東海第二発電所 新規制基準への適合性に係る 主な変更点について

平成30年1月17日
日本原子力発電株式会社

説明項目

【施設定期検査期間中の具体的な溢水防護対応(原子炉棟6階)】

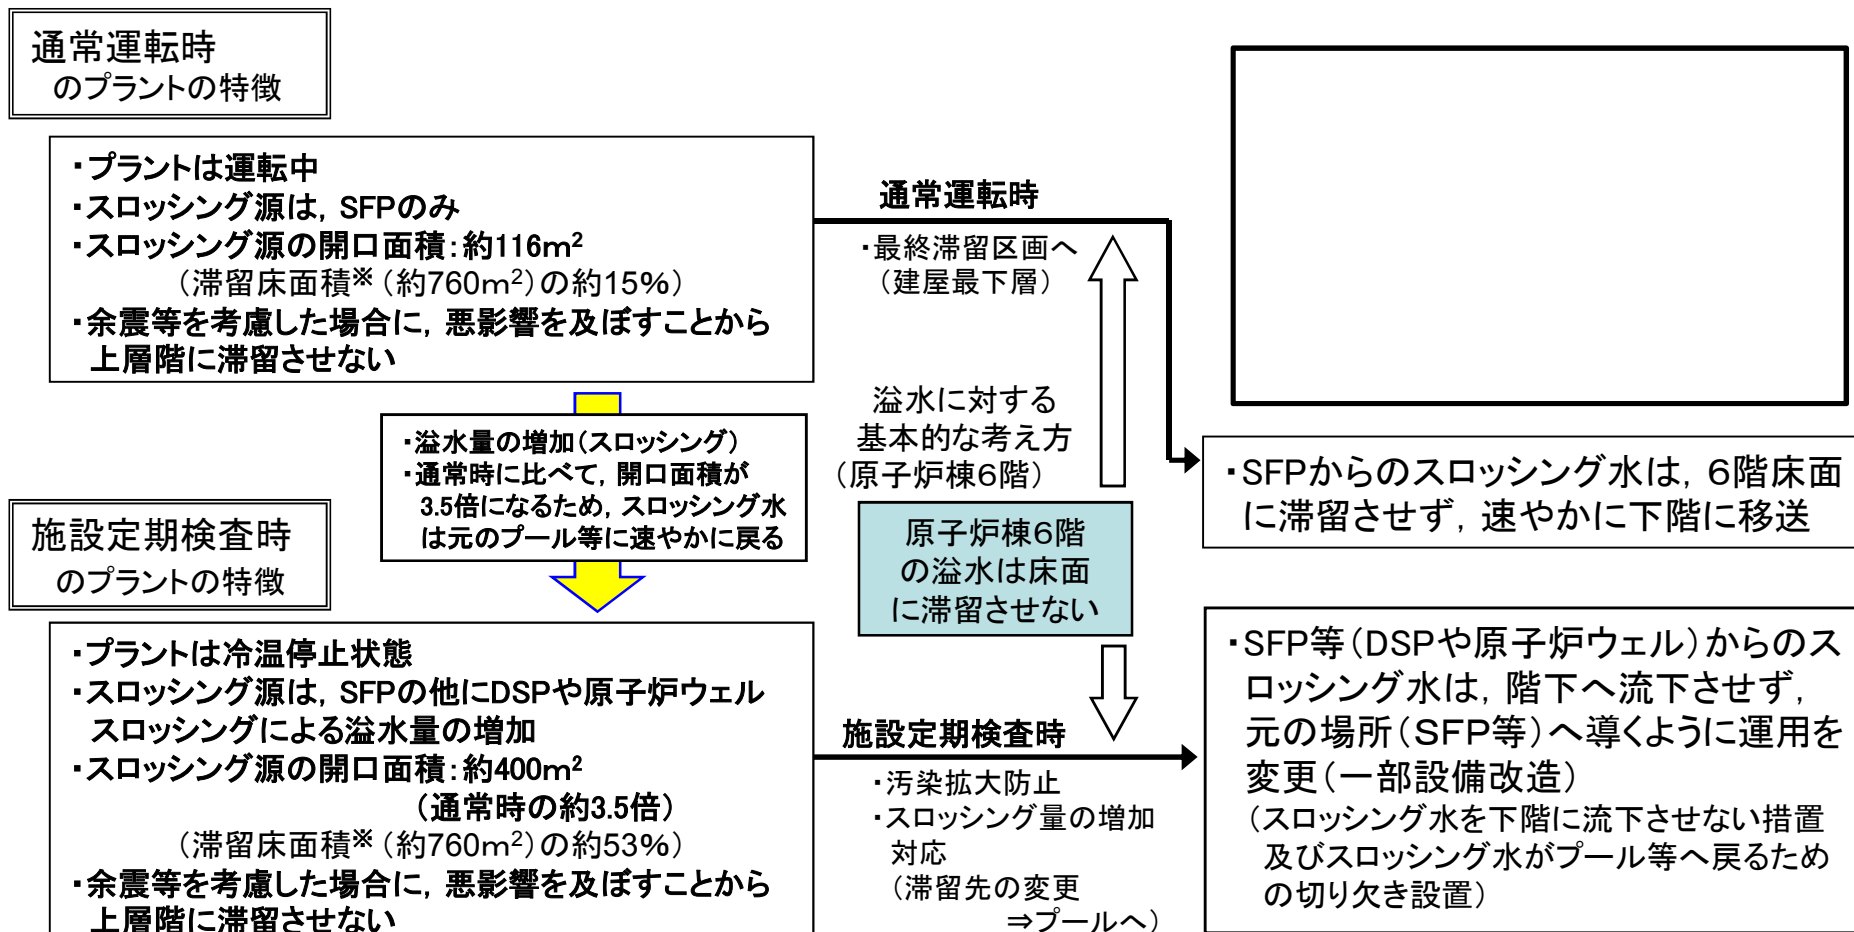
- ◆ SFP, ドライヤセパレータープール(DSP), 原子炉ウェル満水時のスロッシングを考慮し、原子炉棟6階での溢水は、6階面より流下させず、SFP等へ導き戻す運用とする

- ◆ 溢水量に対応する高さの止水板を開口部に設置 『溢水の下階への流下防止措置』
- ◆ 床ドレンファンネルを閉止 『溢水の下階への流下防止措置』
- ◆ プール等外周部の異物落下防止堰(高さ約10cmのコンクリート製)に一部切り欠きを設置 『溢水は全てプール等に戻す対策』

3.3 スロッシング対策(詳細)

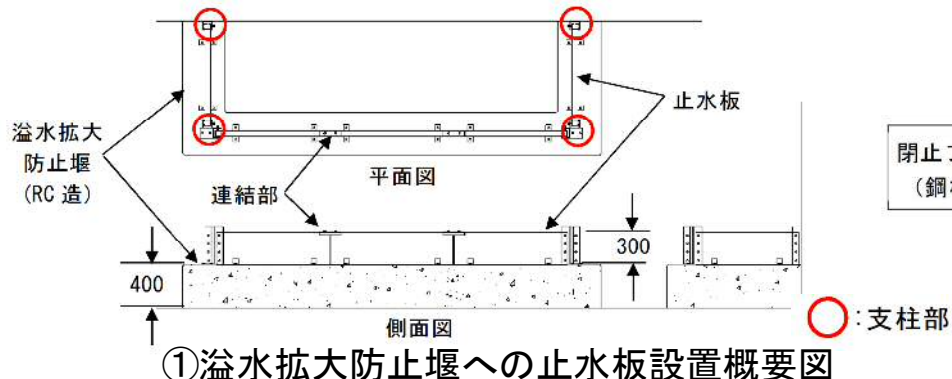
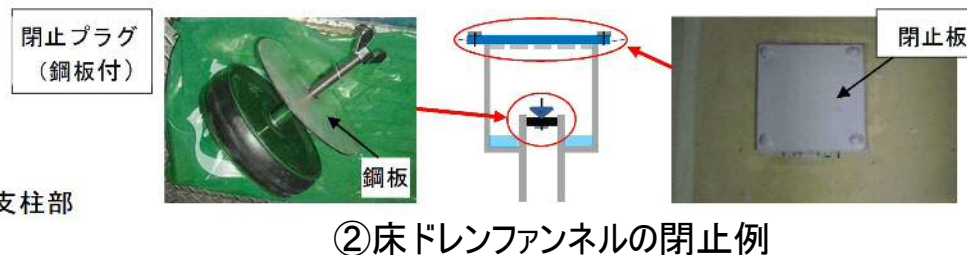
- ①溢水拡大防止堰(高さ0.4m)の上に0.3mの止水板を設置
機器ハッチを開放する場合は、開口部に止水板を設置
- ②西側床ドレンファンネルの閉止
- ③プール外周部の堰に切欠きを設置

- ・SFP及びDSP外周部には異物混入防止を目的とした堰(高さ約0.1m)が設置されているが, 溢水がプール側に流入するよう, 堰の一部を切欠く対策を実施する (SFP, DSPに各2箇所設置)
- ・切欠き部については, スロッシングによる仮置物品等の流入を防止するため二重構造とし, 入口部には異物混入防止の網を設置する
- ・切欠き部の閉塞を想定した排水作業について, 保安規定に基づく運用として, 対応手順等を社内規定に定める

- ・止水板及び床ドレンファンネル閉止は強度, 耐震性, 止水性を有する設計とする
- ・止水板取り付け及び床ドレンファンネルの閉止は, 寸法管理にて止水機能を維持できることを, モックアップ試験にて確認する
- ・各取付(機能確認を含む)の運用については, 保安規定に基づき管理する

〔緊急時対策所〕

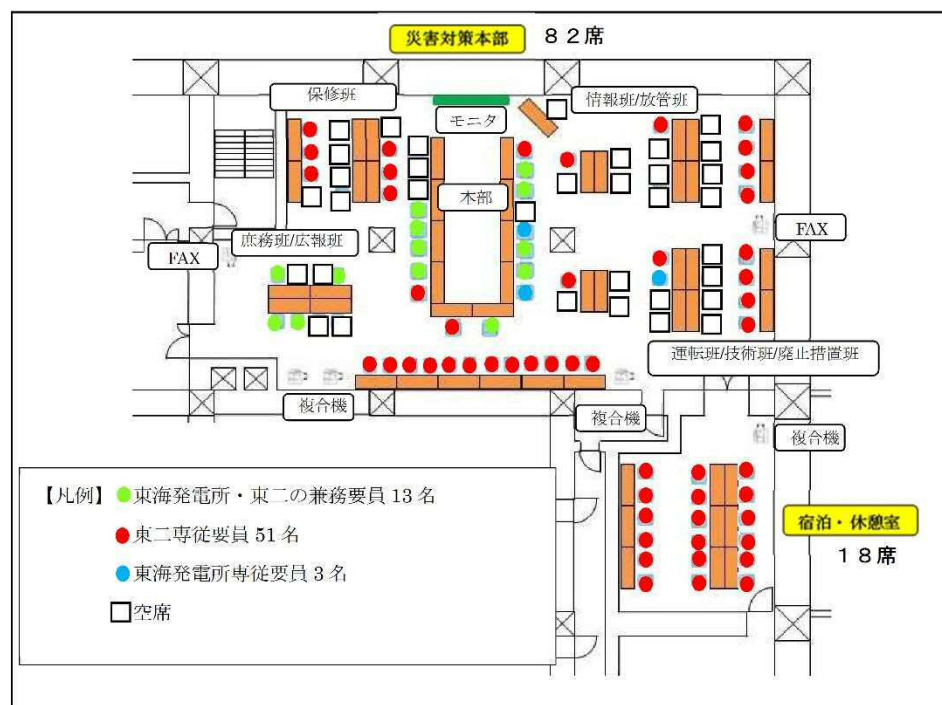
東二の重大事故等発生時に東海発電所の事故が同時に発生した場合において、緊急時対策所の同一スペースを共用することから、東海専従要員を収容した場合の緊急時対策所の設計の妥当性について明確にする。

東二重大事故等に対処するために必要な指示を行う要員に加え、東二の原子炉格納容器の破損等による発電所外への放射性物質の拡散を抑制するための要員の合計64名(プルーム通過中、最大)を収容でき、東海発電所専従要員3名を加えた合計67名(詳細は別図参照)を十分収容できる設計としている。

- ・緊急時対策所内スペースに裕度あり
- ・東海第二発電所の重大事故等時における指揮命令に悪影響を及ぼさないよう要員はビブス等により識別。

4.3 隣接事業所からの飛来物対策の追加について(1/2)

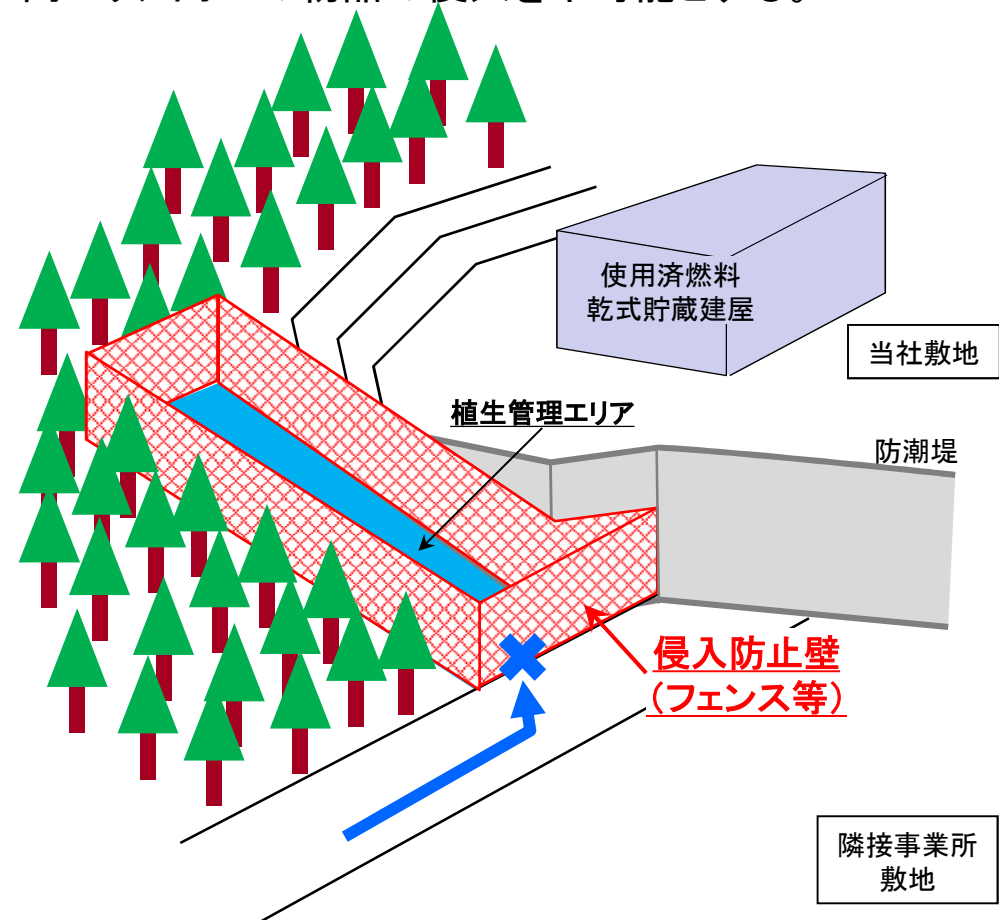
東海第二発電所南方の隣接事業所敷地内植生管理エリア※¹に、フェンス等の設置により物品の配置を防止する措置を追加する。

当該植生管理エリアは、傾斜地であり物品配置には適さない地形※²であるが、隣接事業所敷地内では物品管理(固縛, 固定若しくは避難)が不要であることをより確実に担保するため。 ※²: 次頁参照

安全保護系構成概略図

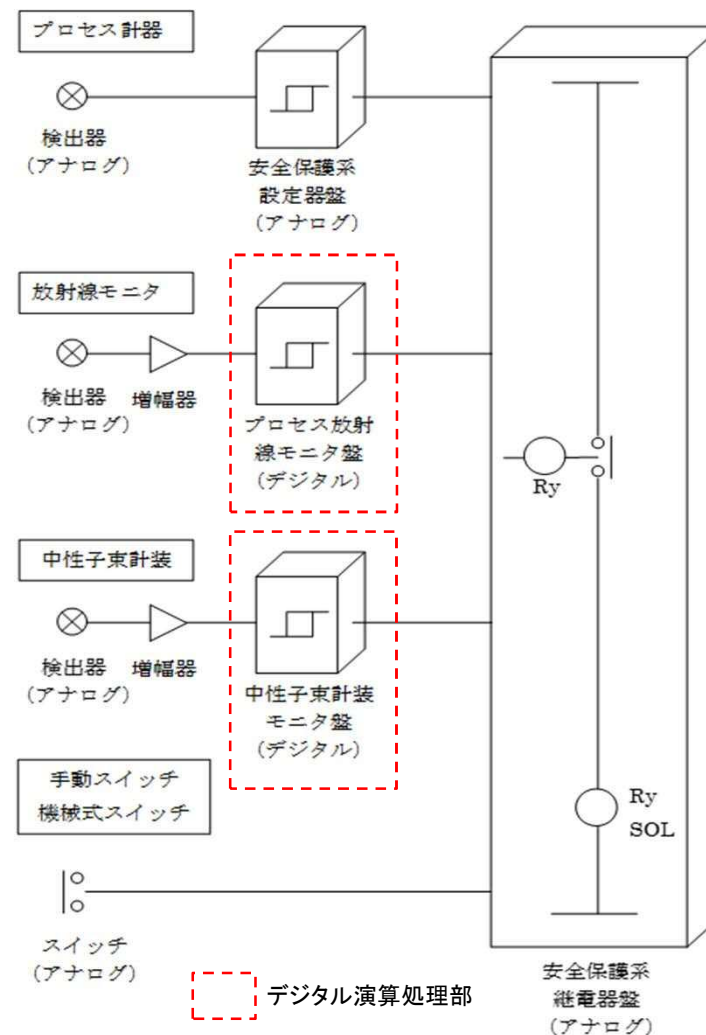
東二安全保護回路は論理回路等をアナログ機器中心に構成しているが一部デジタル演算処理を行う機器があることから、不正アクセスによる電子計算機(デジタル演算処理部)への被害防止のための設計方針を明確化することとした。
